RAPPORT DE L'INSPECTION DES INSTALLATIONS CLASSÉES de fin d'instruction de la demande d'autorisation environnementale

Objet : Installations classées pour la protection de l'environnement
Demande d'autorisation environnementale unique
Projet d'extension du site « HUB Honfleur » de traitement et de transit de bois

Exploitant : ISB France – Site HUB de Honfleur
Adresse du site : Pôle Quai en Seine - 14600 Honfleur

Figure 1 – Localisation du site ISB France et du périmètre d’extension

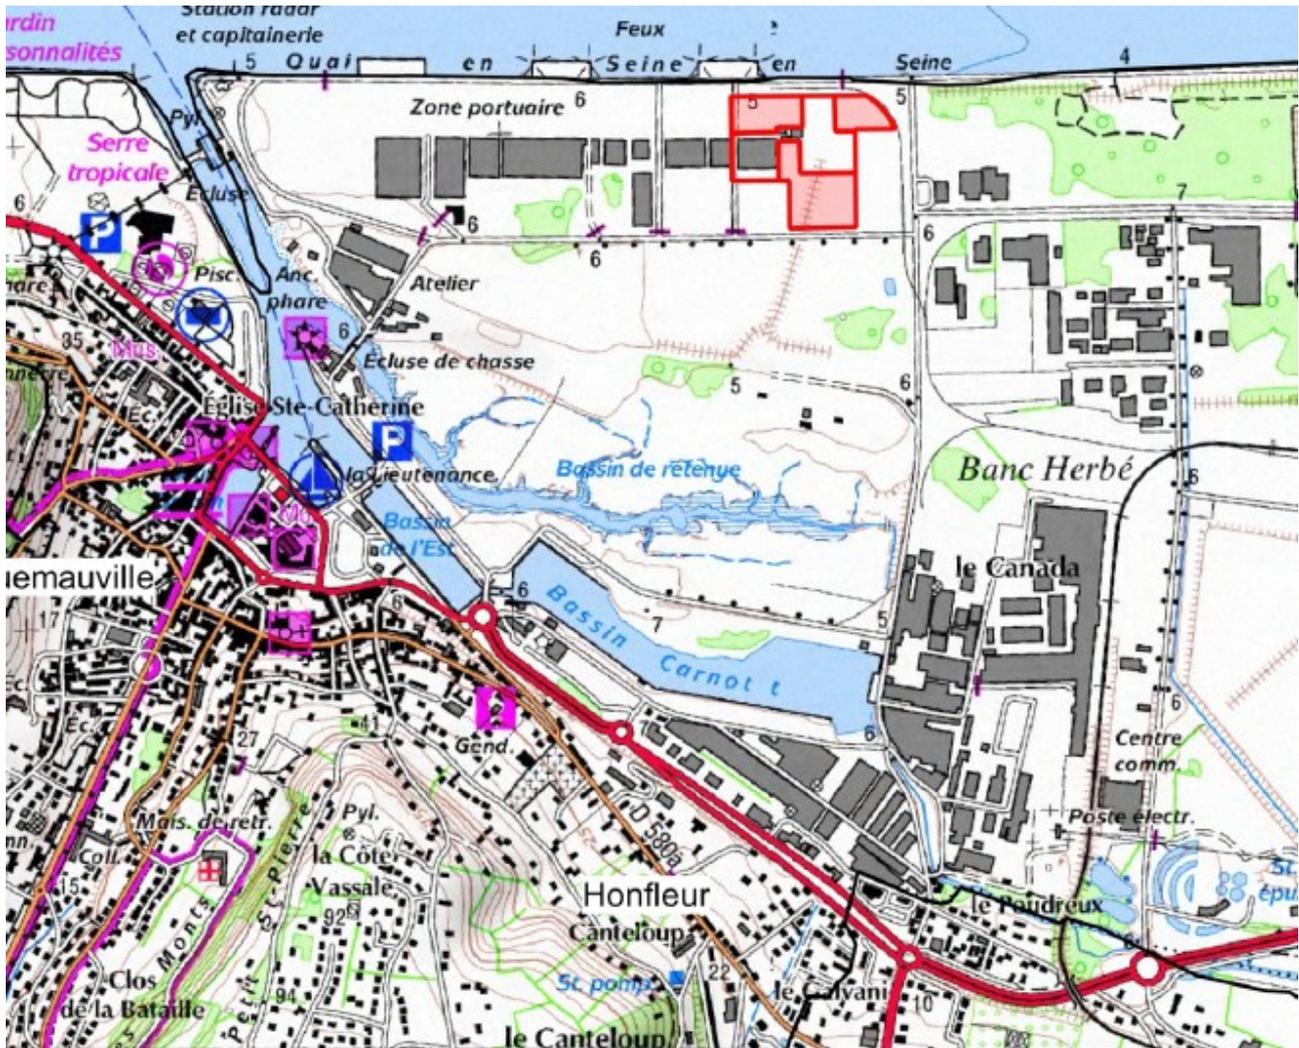
La société ISB France a le projet d'étendre le périmètre d'exploitation autorisé pour augmenter concomitamment la capacité de stockage de bois de son établissement (Cf. Figure 1 ci-dessous). Ce projet vise à répondre aux perspectives de développement de l'activité des sites du groupe ISB, notamment pour l'approvisionnement des grandes et moyennes surfaces. Le projet ne prévoit pas de modification des installations actuelles de traitement du bois. La surface d'exploitation passerait de 23 150 m² à 61 263 m² et le volume de stockage de bois, de 12 850 m³ à 49 500 m³, faisant passer le classement de cette activité de stockage du régime de la déclaration au régime de l'enregistrement. Pour information, le seuil autorisation pour cette activité de stockage de bois (rubrique 1532 de la nomenclature des ICPE) est fixé à 50 000 m³.
